OFÍCIO Nº 2060/2022

OFÍCIO Nº: 018/2022-SMOSP-GOViarias-GDren

Referência: Indicação nº. 2523/2022

Vimos pelo presente apresentar resposta aos questionamentos da ilustríssima vereadora Filipa Brunelli em relação à manutenção do piso asfáltico da Avenida Augusto Munhoz Perez, em frente à casa de nº. 1178 – Yolanda Ópice, nesta, conforme resposta ao requerimento 235/22 de 05 de julho segue informação.

Imagem 1 – Traçado da rede projetada para o local, implantada até o limite da faixa de servidão da ferrovia

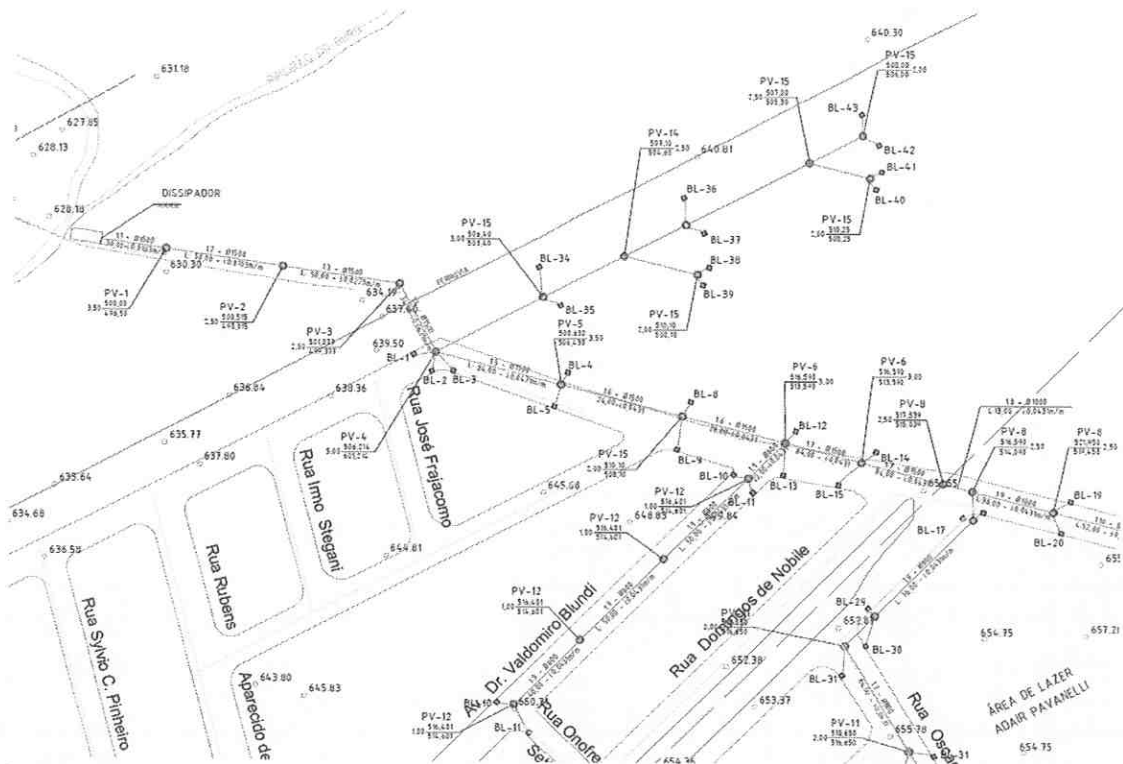
1. Informar qual a causa da obstrução das galerias.

Resp.: O sistema de galeria de águas pluviais não se encontra obstruído. Ocorre que a rede existente nesta via se encontra subdimensionado para a área da bacia de contribuição que atende. A Secretaria Municipal de Obras, realizou a implantação de galeria na rua da antiga Estrada do Ouro, porém falta concluir a travessia sob a linha férrea existente no local e enquanto não forem obtidas as licenças junto a concessionária não se pode executar a transposição. Assim a rede está interligada provisoriamente na rede existente na Avenida Augusto Munhoz Perez;

Resp.: Para solucionar o problema apontado há que se concluir a implantação do novo sistema de galeria, que conforme informado no quesito 1, falta obtenção das licenças para posterior reserva orçamentária e contratação de empresa para execução, o que neste momento não temos como precisar uma data.

Foto 1 – Local onde existia o “buraco” no pavimento da Avenida Augusto Munhoz Perez

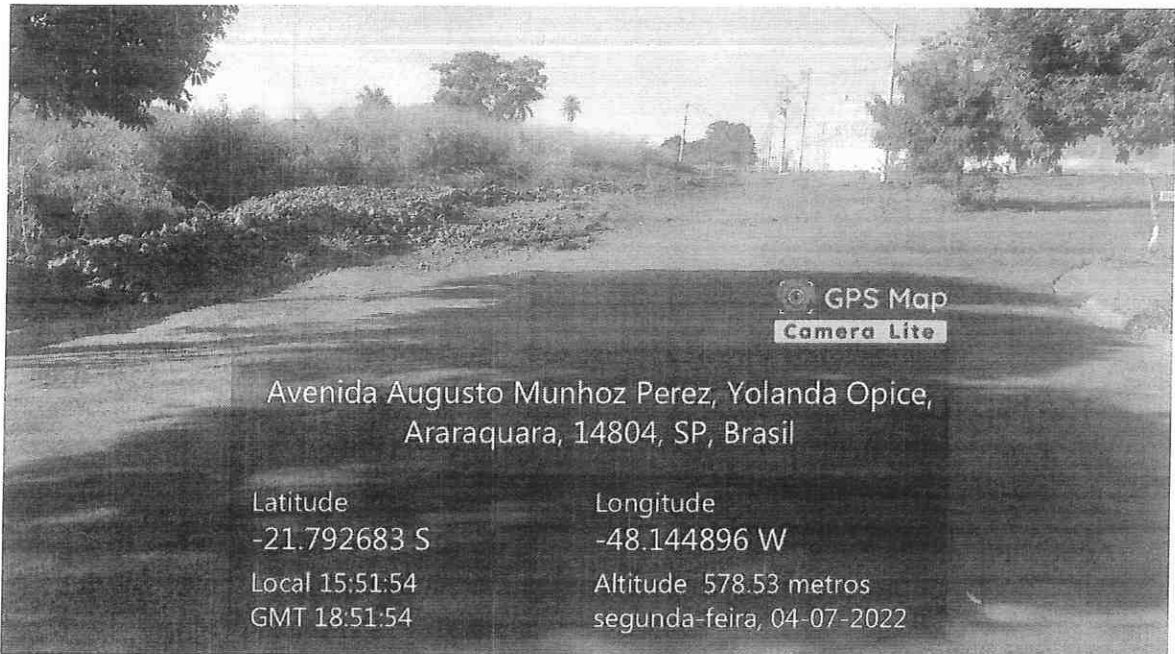
2. Informar se o buraco está aumentando em decorrência desta obstrução.;

Resp.: Ocorre que se está chamando de “buraco” o que era a antiga travessia da Estrada do Ouro, existente sob a linha férrea. Com a urbanização do loteamento Yolanda Ópice e um pouco mais recente dos Loteamentos Santa Júlia II III, o greide da Avenida Augusto Munhoz Perez neste ponto, subiu aproximadamente 3,50m (três metros e cinquenta centímetros) em relação à passagem existente, e não foram executadas à época as obras de contenção necessárias, o que está sendo implementado de forma gradual, visto que não há disponibilidade orçamentária no momento para satisfazer a todas as demandas do município.

De forma conter o desmoronamento que ocorrera no local, às equipes de próprias de manutenção da Secretaria Municipal de Obras e Serviços Públicos realizaram o reaterro e colocação de rachão, bem como fez a manutenção necessária no poço de visita ali localizado, conforme pode ser observado na foto 1.
